(第23回原子力規制委員会 資料2 抜粋)

(参考) 本件申請の概要

(2) 重大事故等対処設備及び体制の一部変更

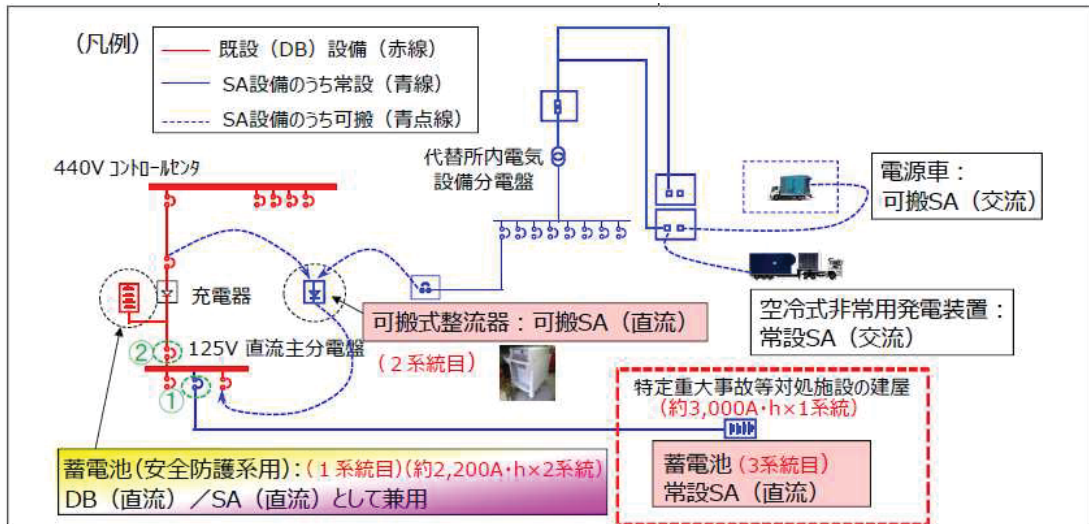
3号炉及び4号炉について炉心等への海水注水に用いる消防ポンプを送水車に変更する等、1号炉から4号炉の重大事故対処設備及び体制を一部変更する。

(1) 1号炉及び2号炉の所内常設直流電源設備(3系統目)の設置

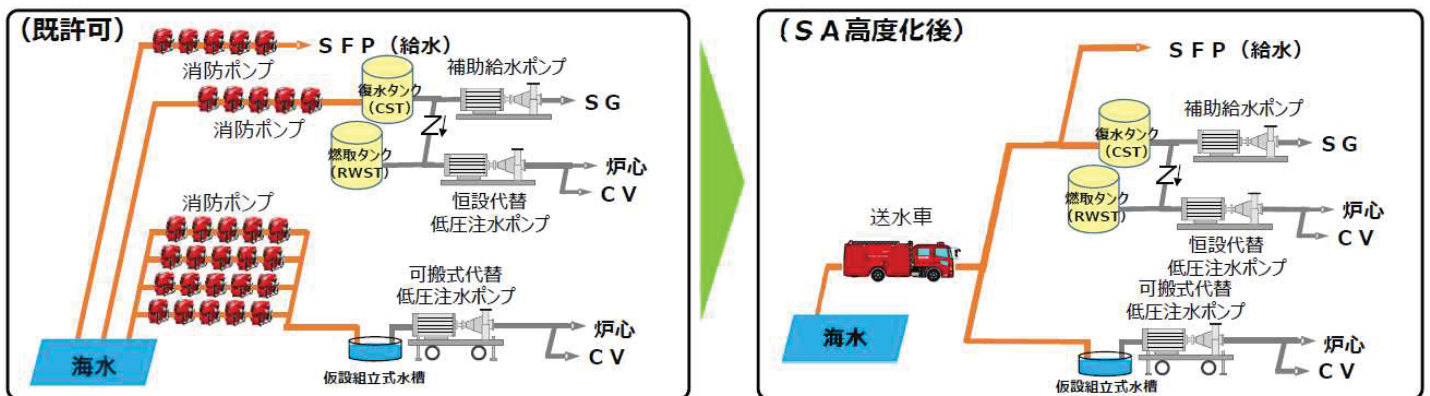
設計基準事故対処設備の電源が喪失(全交流動力電源喪失)した場合に、重大事故等の対応に必要な設備に直流電力を供給するため、3系統目の所内常設蓄電池式直流電源設備として、蓄電池(3系統目)を設置する。
